品質異常改善通知書

不具合整理No. 43MD-8-002

図番	503450-1208
品名	HI-FIX COAX HARNESS FOR 1.2GHZ INNE
対象数量	161,300

ロットNo. 10218BW1B 10221BW1B

金属バリ

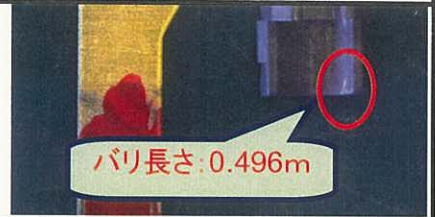
客先の組立工程にて、製品に金属カスが付着しているのを発見。

1pcs/900pcs=0.11% (ロット：10218BW1B)

6pcs/420pcs=1.43% (ロット：10221BW1B)

バリ長さ:0.496mm

・全数検査工程で金属バリを除去しながら検査していました。MD型で端子を削っている所1ヶ所発見した為、そこを中心にバリ取りをして出荷しましたが

ちがう所からもバリが出ていて、こちらに気が付かなくて見落していました。全検時、端子の当りも確認するようにします。

・フォレストエ (メッキ後) にマシバリ発生ありであった。成形時に脱落してものが付着した物と思われる。

タイバーに付いたセグバリの飛火。画像の現設定では粗すぎて認識できず。

専用のウインドを追加しました。
